Продукція: Комплект Jurid для встановлення колодок з покращеними характеристиками

Дотримуючись взятих на себе зобов'язань щодо надання потужних, надійних, ефективних та безпечних систем гальмування для широкого асортименту моделей, наша інженерна команда запропонувала оновлену конструкцію настановного комплекту для гальмівних колодок **Jurid 2941509560 для гальмівної системи Haldex DBT22LT**. Цей оновлений дизайн дозволить спростити встановлення колодок та забезпечить правильне складання під час операцій обслуговування.

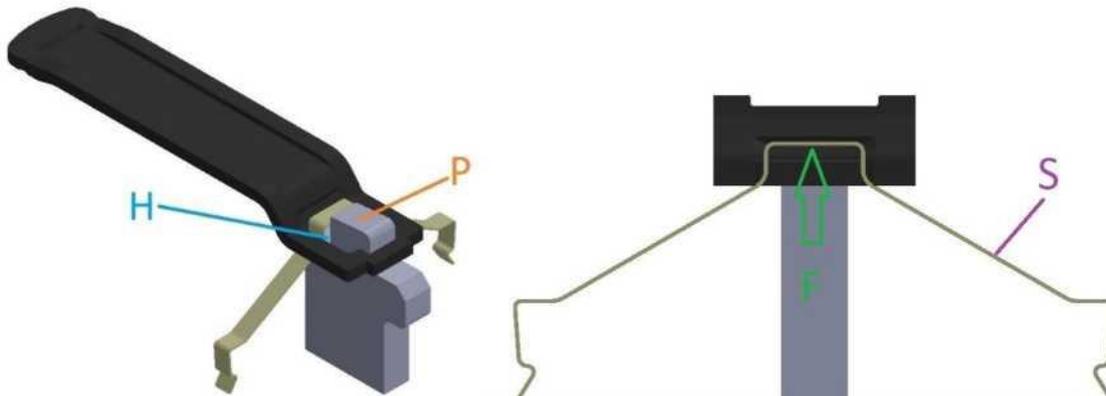
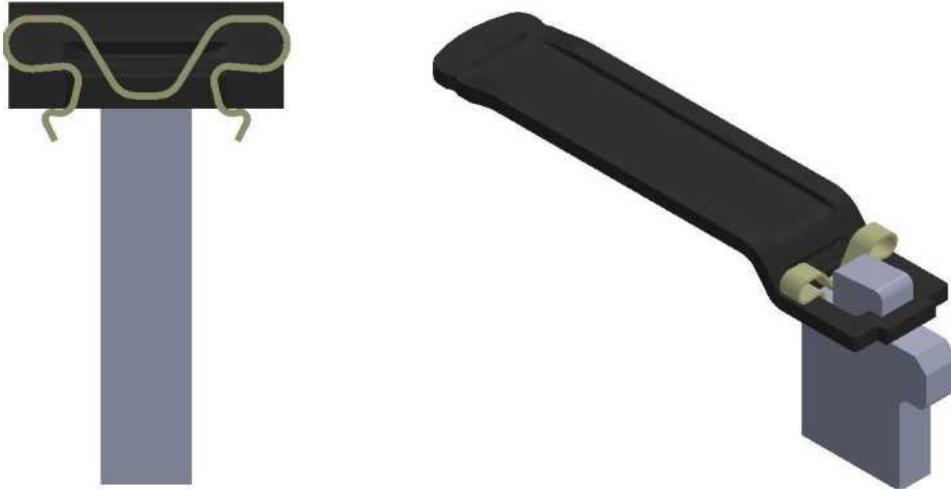
Наявний комплект Jurid 2941509560 (див. ілюстрацію нижче) містить фіксуючу пружину ("S"), яка вставляється між штифтом супорта ("P") та отвором/сідлом для кріплення ("H"). При такій конструкції механіку гальмівної системи складно візуально переконатися, що пружина розміщена правильно і вставлена в сідло кріплення.

Крім того, втрата притисного зусилля пружини або зміна взаємного розташування пружини та сідла, що може статися в процесі монтажу/демонтажу, може бути непомітною візуально, якщо дивитися з фронтального боку складання.

Нова конструкція комплекту Jurid 2941509560 (див. ілюстрацію нижче) містить блокуючу пружину ("S"), яка полегшує встановлення та забезпечує постійний тиск на стінки отвору/сідла кріплення ("H"). Крім того, ця оновлена конструкція дозволяє механіку гальмівної системи візуально контролювати фіксацію колодок при будь-якому куті спостереження, що сприяє правильному монтажу.

Зверніть увагу на те, що попередній комплект також залишається придатним для використання відповідно до інструкцій з обслуговування. Оновлений дизайн відображає наше прагнення постійного поліпшення нашої продукції для полегшення монтажу та ефективного обслуговування. Нова конструкція незабаром буде впроваджена у виробництво і згодом замінить поточну версію.
